COMUNE DI SALA BOLOGNESE

VARIANTE AL POC CON VALENZA DI PUA
COMPARTO AC_2 (ex C1.8-B1)
FRAZIONE BAGNO DI PIANO, VIA PALAZZAZZO

INTEGRAZIONI RICHIESTE

**RELAZIONE INTEGRATIVA
COMPONENTI SUOLO ED ACQUE SUPERFICIALI**

Fig. 3: Planimetria degli elementi di valutazione del rischio idraulico (su base C.T.R.)

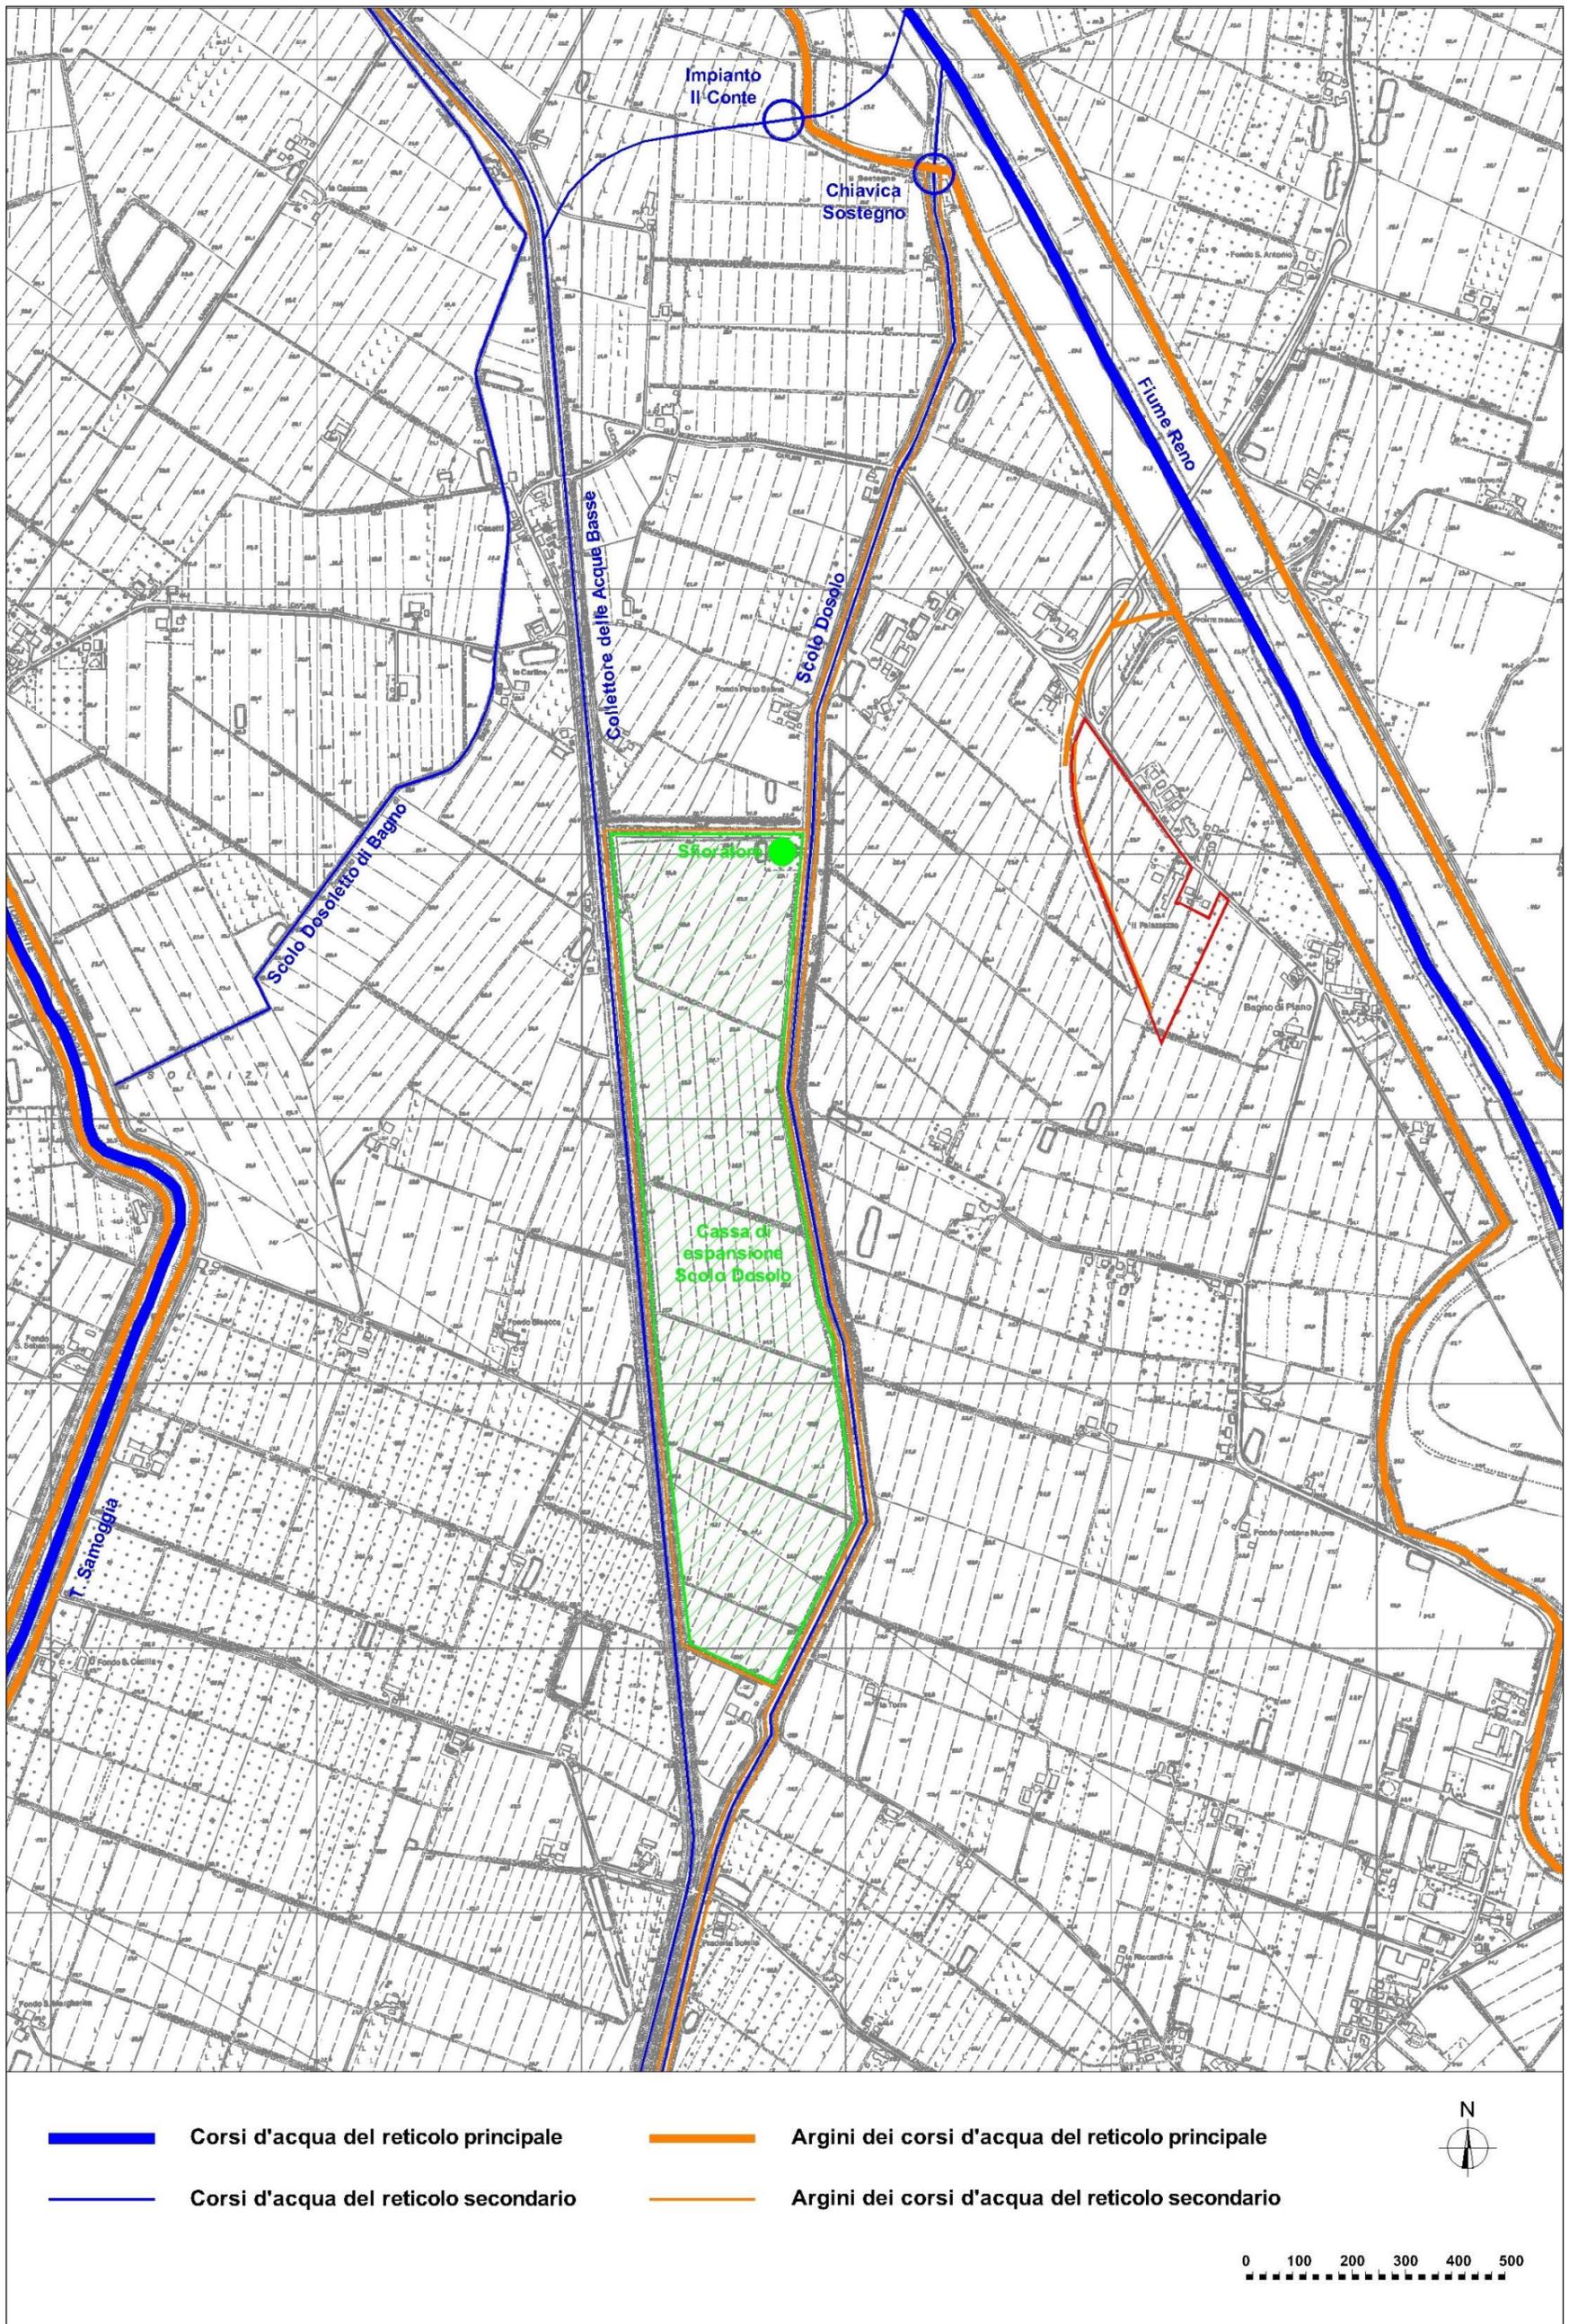
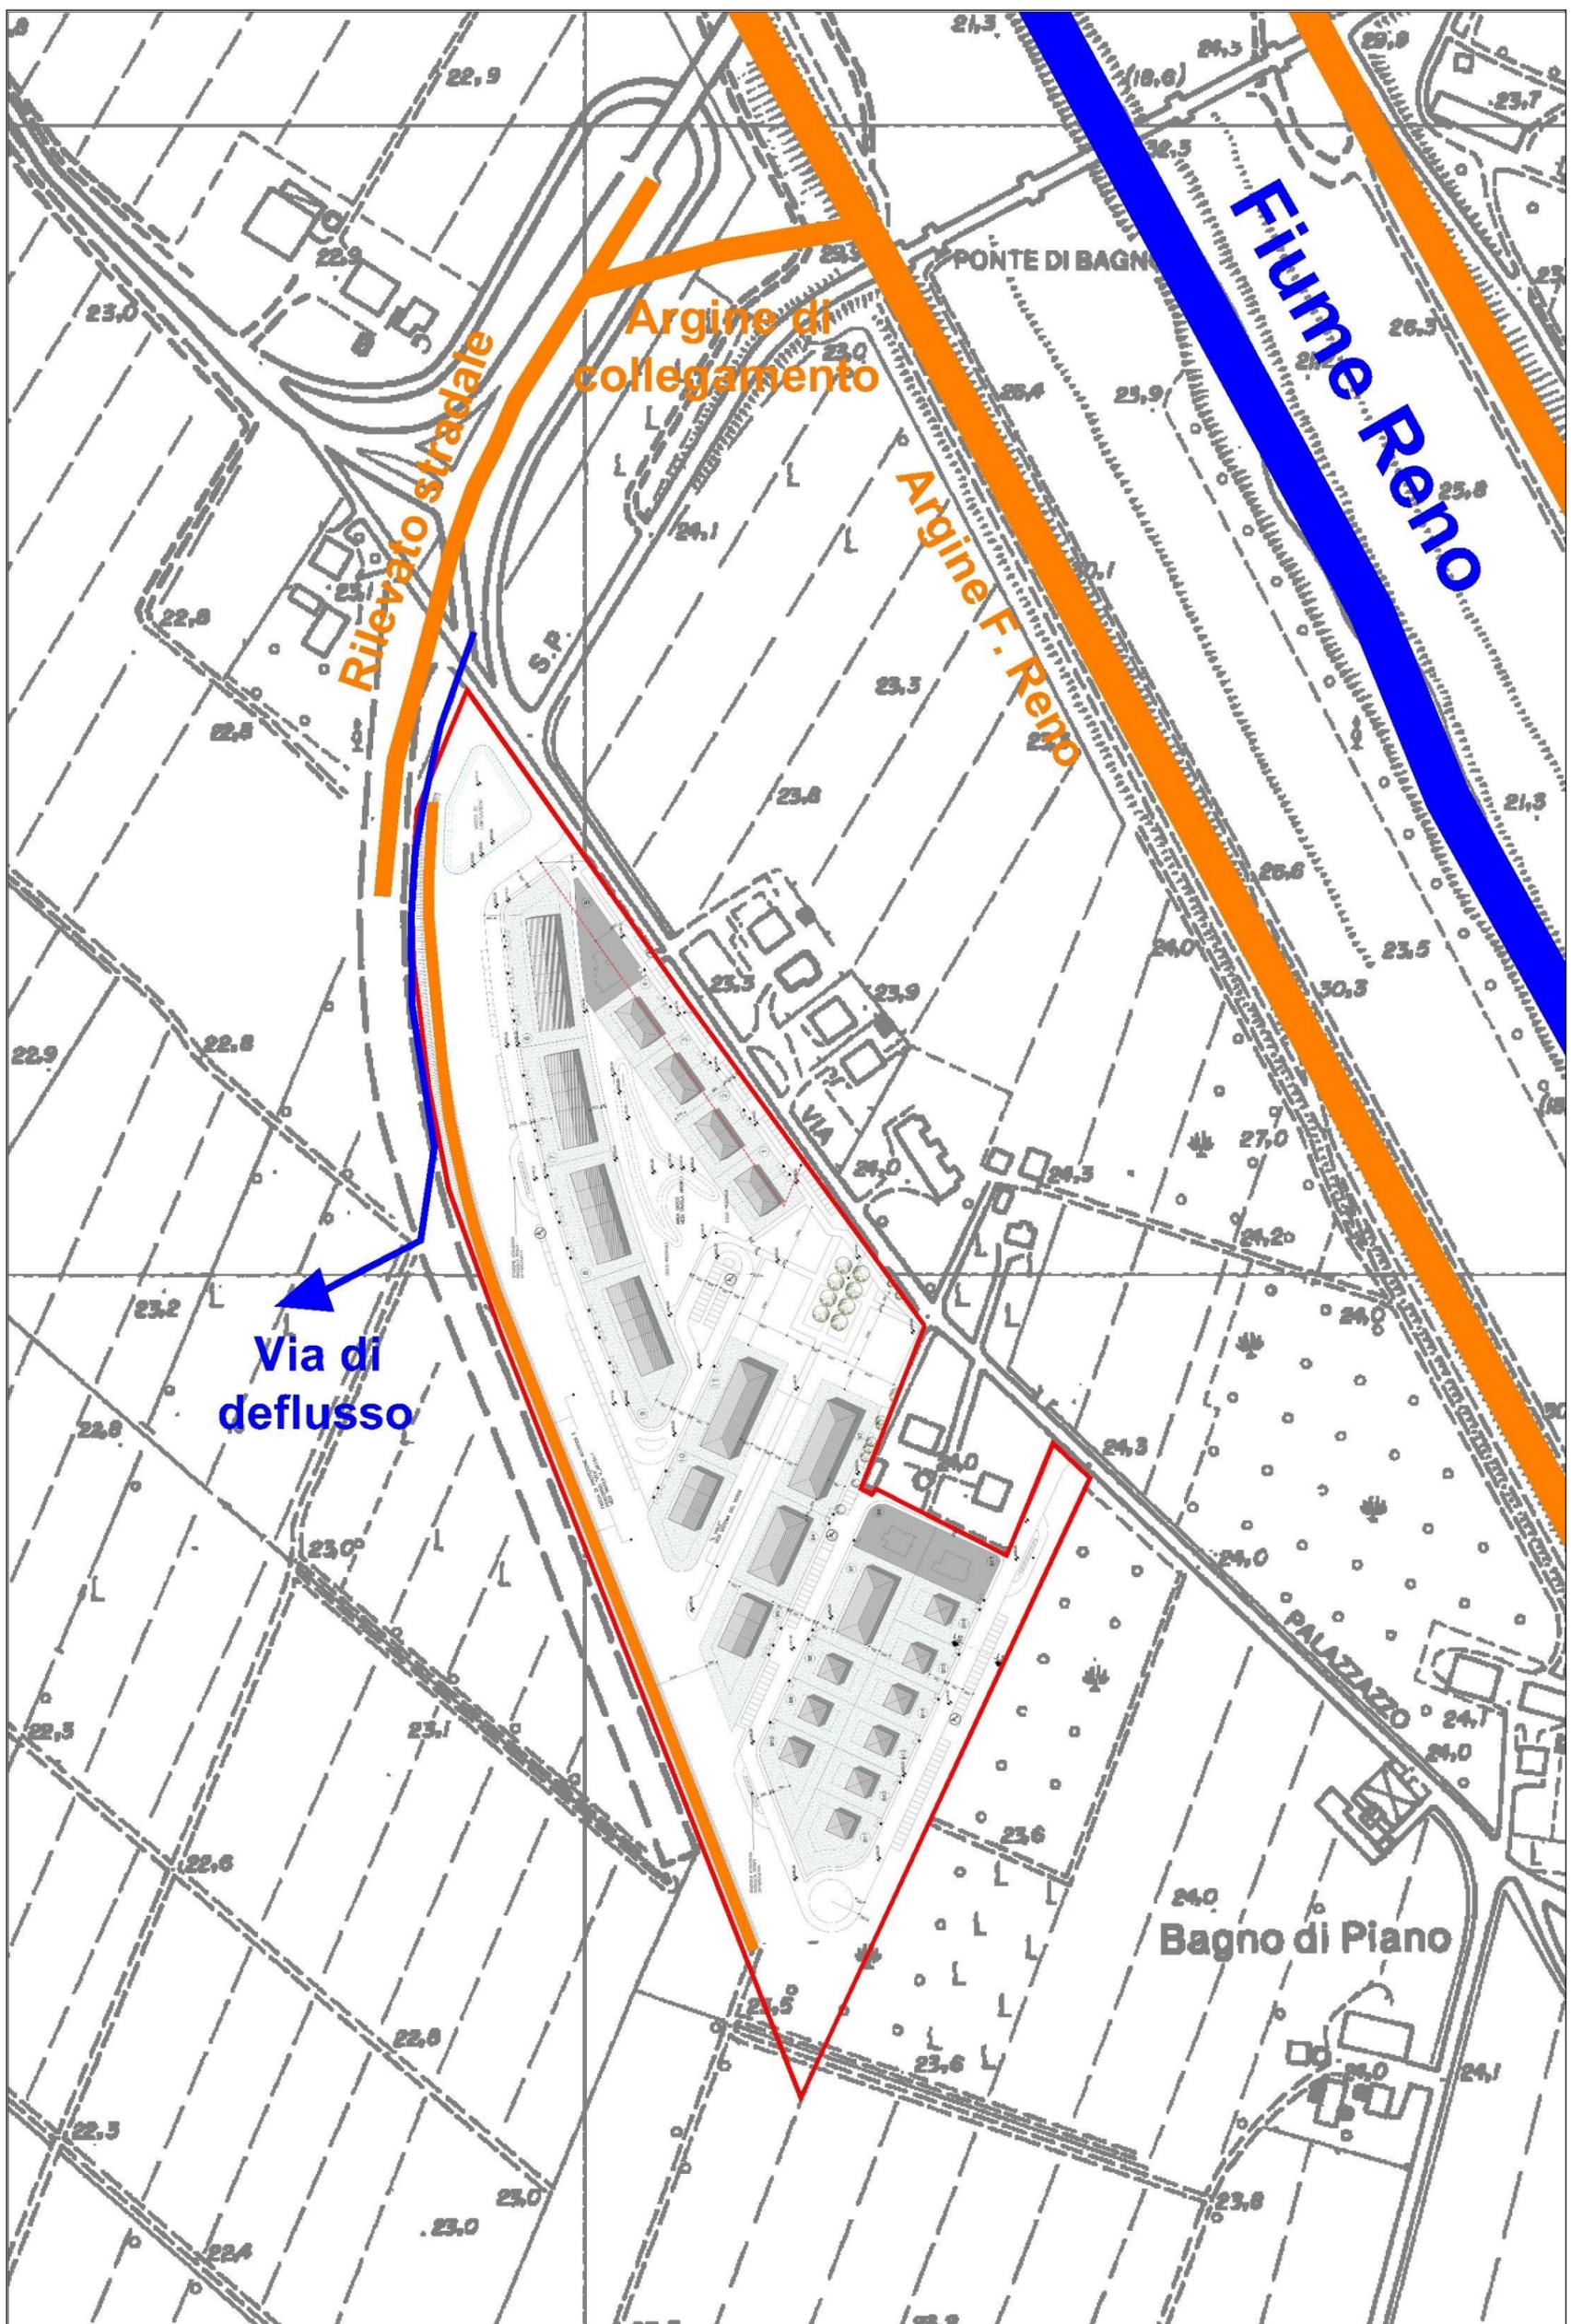
In base a quanto è stato possibile desumere dagli elaborati esaminati e dalla conoscenza dei luoghi, l'area è circondata su tre lati da rilevati e aperta sul lato di monte, ciò comporta che in caso di sormonto o rotta di Reno nel tratto prospiciente, o a monte, le acque si accumulerebbero nel comparto senza possibilità di defluire raggiungendo livelli pari al punto più basso dei rilevati che lo circondano. In caso di sormonto/rotta del torrente Samoggia, dal quale discende la pericolosità P3, il comparto potrebbe essere in parte protetto dai rilevati, almeno per gli eventi che si dovessero verificare nel tratto più a nord mentre è necessario valutare l'esposizione alle esondazioni del tratto più a sud. Analogamente le analisi di dettaglio devono essere svolte in relazione alle potenziali inondazioni derivanti dal sistema dei canali di bonifica.

A solo titolo esemplificativo, una misura di riduzione del rischio potrebbe essere l'interruzione di uno dei rilevati nel tratto più valle e la realizzazione di un fosso di allontanamento delle acque.

Sulla base delle considerazioni svolte nella richiesta di integrazioni è stata condotta un'analisi degli elementi idrografici e morfologici esistenti nel territorio circostante l'area in esame, allo scopo di valutare il grado di rischio idraulico del sito.

L'osservazione delle planimetrie fornite nelle figg. 3 e 4 consente di confermare a grandi linee quanto riportato nella richiesta.

Infatti l'area di studio è situata in una vasta zona interclusa tra il percorso arginato del T. Samoggia ad ovest e quello del F. Reno ad est. Il T. Samoggia confluisce nel corpo idrico principale a circa 4 km a valle del sito, impedendo, a causa della congiunzione tra i corpi arginali, il deflusso verso valle di eventuali acque di piena.

Tale situazione si riproduce, a scala più limitata, nei dintorni dell'ambito esaminato, che si trova delimitato ad est dall'argine in sinistra idraulica del F. Reno e ad ovest da quello in destra idraulica dello Scolo Dosolo, il quale si immette nel F. Reno a circa 1 km a nord dell'ambito, ricreando lo spazio chiuso dagli argini in grado di impedire un deflusso verso valle delle eventuali acque di piena.

Per quanto riguarda l'analisi di dettaglio della zona immediatamente circostante l'ambito di studio, l'esame delle planimetrie delle figg. 5 e 6, nelle quali è stata riportata la planimetria del progetto urbanistico dell'ambito, consente di svolgere le seguenti considerazioni:

- l'area del comparto urbanistico è delimitata verso ovest da un argine esistente, che corre parallelo alla viabilità provinciale;
- verso nord l'eventuale deflusso delle acque di piena è impedito dalla presenza del rilevato stradale di collegamento al ponte sul F. Reno (si vedano le fotografie delle figg. 15 e 16, i cui punti di ripresa sono illustrati nel quadro 2 della fig. 7) e dall'argine di collegamento (si vedano le figg. 17 e 18) al rilevato arginale in sinistra idraulica del F. Reno (si veda la fig. 16).

Apparentemente l'area si trova pertanto in una zona nella quale il deflusso idrico sarebbe impedito dalla presenza delle diverse strutture in elevazione, ma un attento esame delle condizioni locali ha consentito di verificare come l'argine del comparto non sia collegato al rilevato stradale, ma che sia presente una fascia di terreno (si vedano le planimetrie delle figg. 5 e 6 e la fotografia in fig. 13) lungo la quale le acque possono defluire, evitando l'effetto catino in corrispondenza dell'ambito.

In conclusione l'analisi degli elementi idrografici e morfologici presenti nella zona di studio ha consentito di verificare quanto segue:

- per quanto riguarda l'eventuale sormonto/rotta del T. Samoggia, l'area è adeguatamente protetta dall'argine dello Scolo Dosolo, che inizia ad oltre 7 km a monte del sito, in una zona nella quale il T. Samoggia scorre ad ovest del tratto arginato del T. Lavino, che pertanto ostacolerebbe il deflusso delle acque verso la zona non arginata dello Scolo Dosolo;

- per quanto concerne il rischio connesso alle potenziali esondazioni derivanti dal sistema dei canali di bonifica, l'esame delle planimetrie delle figg. 3 e 4 consente di verificare come tale rete idrica sia rappresentata nel sito sostanzialmente (da ovest verso est) dallo Scolo Dosoletto di Bagno, dal Collettore delle Acque Basse e dallo Scolo Dosolo.
Eventuali esondazioni dei primi due corsi d'acqua non potrebbero raggiungere l'ambito di studio a causa della presenza del tratto arginato dello Scolo Dosolo, mentre per quel che concerne quest'ultimo corso d'acqua, gli eventi di esondazione sono tenuti sotto controllo da parte del Consorzio mediante l'utilizzo della cassa di espansione;
